Comité permanent Interétats de Lutte contre la Sécheresse dans le Sahel

Programme Régional Solaire

RAPPORT DE MISSION

Note récapitulative des réserves et observations faites lors de la réception provisoire de la station de pompage photovoltaïque de Tantane.

Cablage: problèmes de conception (1, 2)
... et de finition (3, 4, 5, 6)

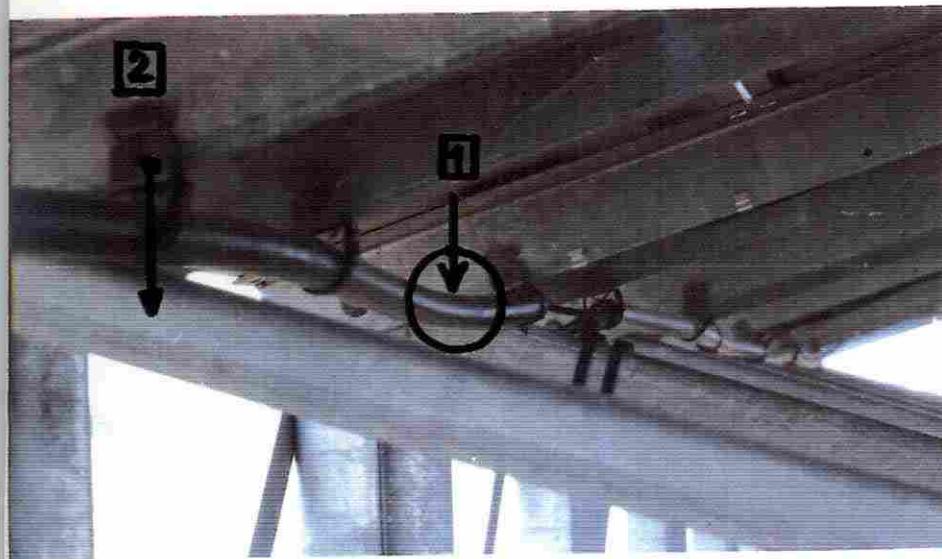
1 Déformation tube PVC

2 "Clip" d'attache glissant
sur la cornière galvan

3 Câbles non maintenus

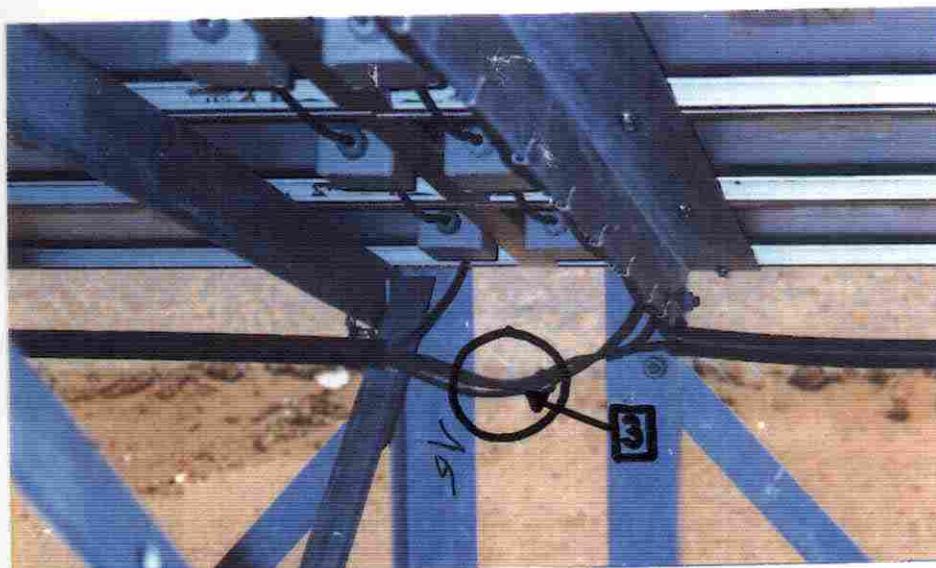
4 Découpe tube PVC

Cablage (Suite)

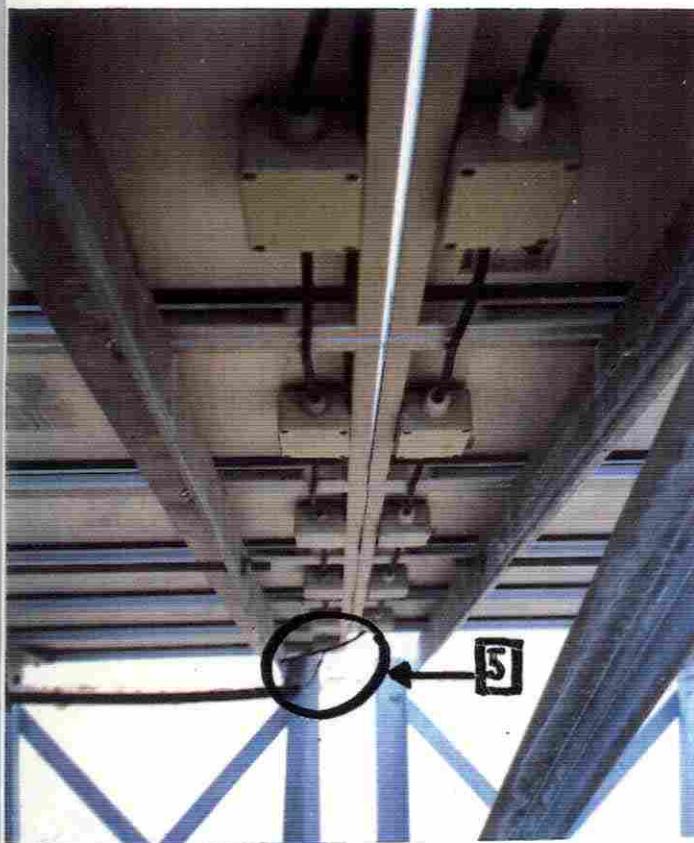
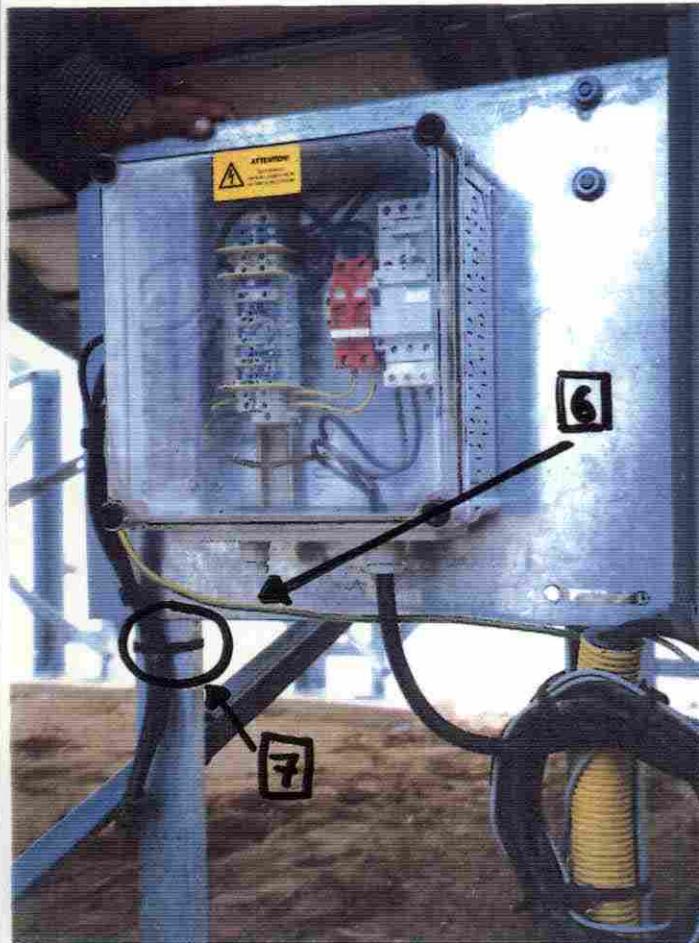
Câbles entrée - sortie de série de modules non maintenus

Faisceau de câbles insuffisamment maintenu (le collier "colom" a été ajouté sur place , à la réception)

SOBALA: Encombrement du bornier
→ contacts électriques défectueux

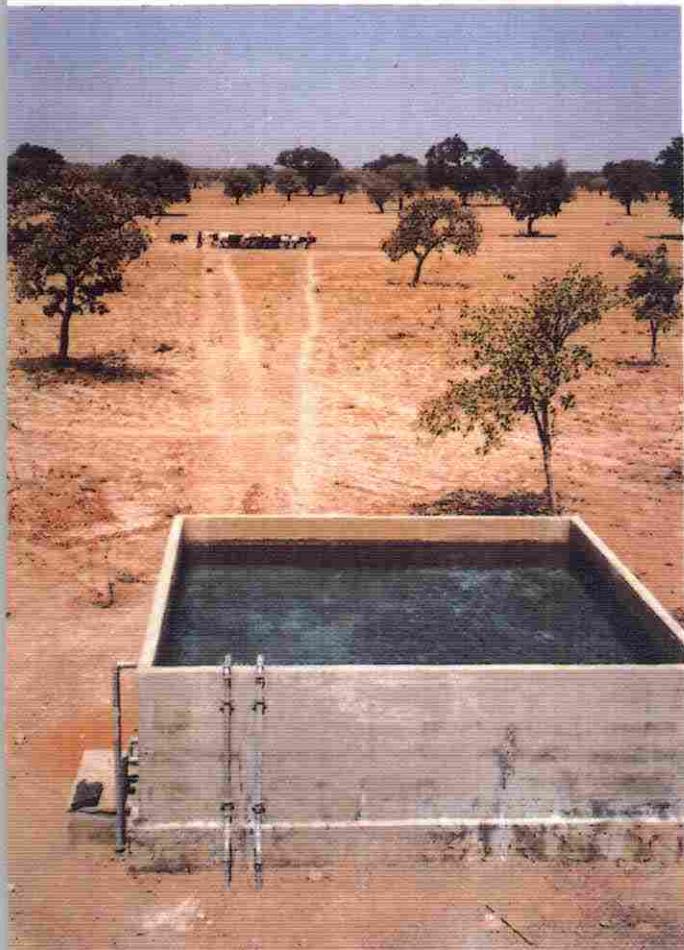
NANKOROLA: "Episone" peu conforme aux
règles de l'art ...
